改善箇所説明図

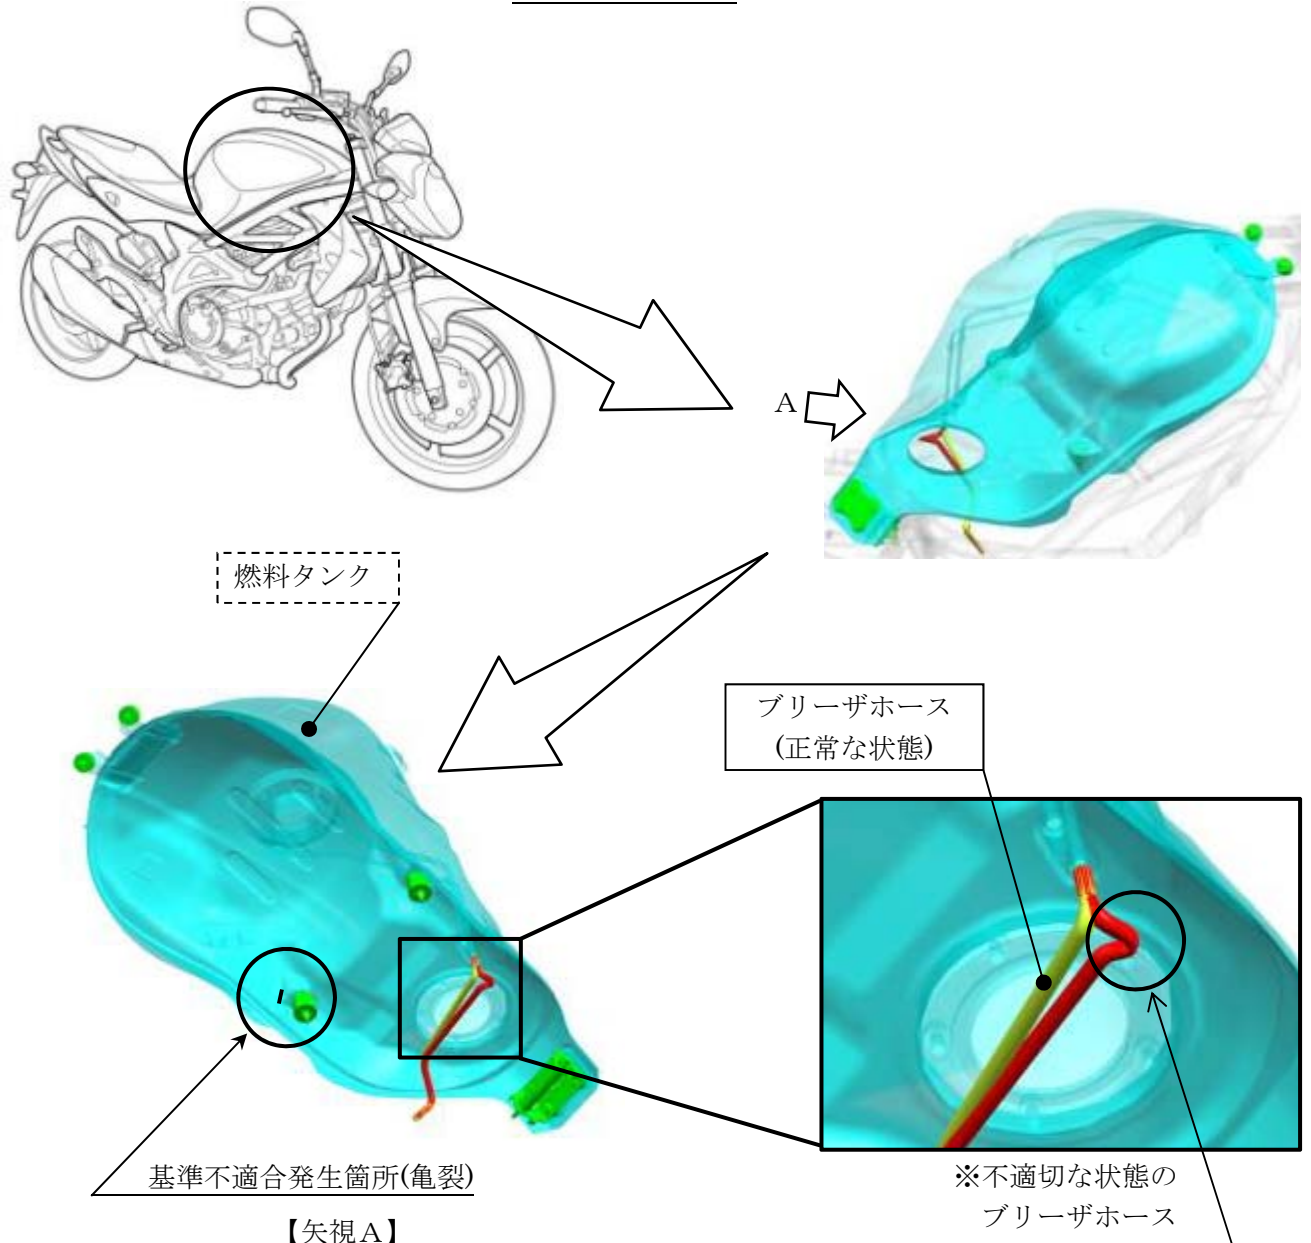
燃料タンクにおいて、ブリーザホースの組付けの作業指示が不適切なため、ホースが屈曲して組付けられているものがある。そのため、ホースが閉塞し、燃料タンクの内圧調整ができず変形して、最悪の場合、燃料タンクが損傷して燃料が漏れるおそれがある。

全車両、ブリーザホースの閉塞の有無を点検し、閉塞しているものは燃料タンクとブリーザホースを交換する。また、閉塞していないものは、ブリーザホースを新品に交換する。

注： は全数交換部品を示す。
 は点検してブリーザホースに閉塞があった場合の交換部品を示す。
